Einwände der BI-Dell

zum Entwurf des
Flächennutzungsplans Aachen*2030

In der Fassung vom 10.05.2019, Version 3.4

Einwände der BI-Dell zum Entwurf – 2. Offenlage des neuen Entwurfs Flächennutzungsplan Aachen*2030 (12.02.2020 bis 18.03.2020), Version 3.4 vom 10.05.2019

Die nachfolgende Abbildung zeigt den Ausschnitt aus dem GeoDatenPortal des GD NRW zur Richtericher Dell als Screenshot.

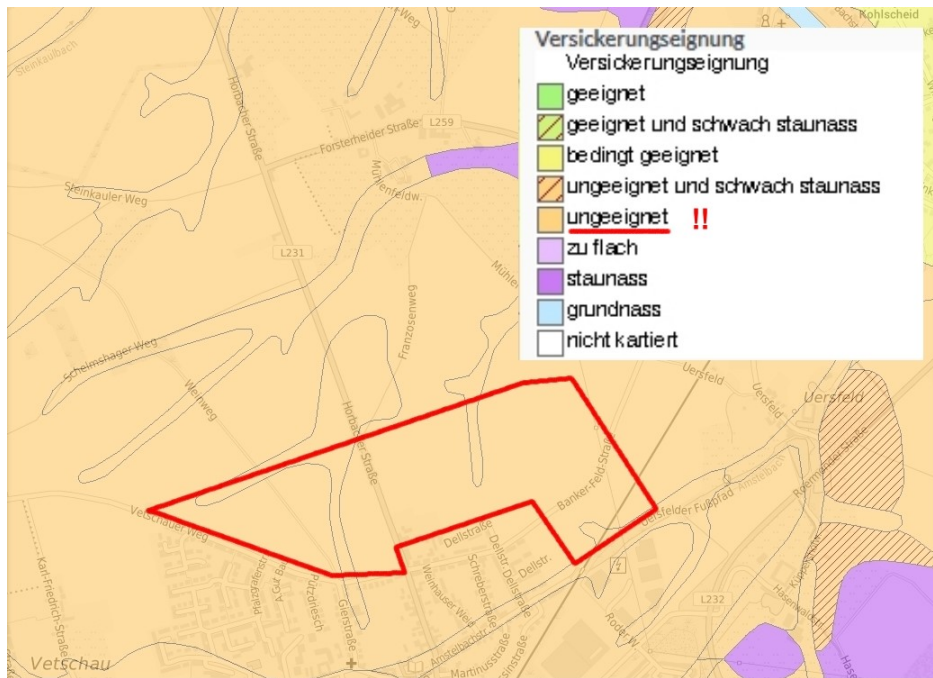
Im GeoDatenPortal (2020) des Geologischen Dienstes NRW wird die gesamte Fläche der Horbacher Börde und damit auch der Richtericher Dell als „ungeeignet“ für eine Versickerung bewertet.

Da das Gebiet flächig für eine Versickerung ungeeignet ist (vgl. Geodatenportal NRW), verstößt die Planung einer Bebauung gegen die anerkannten Regeln der Technik. Bei Weiterführung der Planungen würden zwangsläufig ungerechtfertigt sehr hohe Erschließungskosten bis hin zu ggf. erforderlich werdenden Kanalneubauten zum Klärwerk Horbach anfallen. Ein ausreichender Hochwasserschutz für die geplante Bebauung kann zudem nicht gewährleistet werden, was dem Klimaanpassungskonzept der Stadt Aachen widerspricht.

Wie kann die Stadt Aachen bezüglich der Versickerungseignung zu einer völlig anderen Beurteilung kommen?

Dieser Sachverhalt ist zu klären und in der Genehmigungsplanung zum FNP Aachen*2030 zu berücksichtigen sowie nachvollziehbar darzulegen. Flächenumwidmungen dürfen in einem FNP nur erfolgen, wenn damit keine Gefahren für die Gesundheit des Menschen ausgehen.
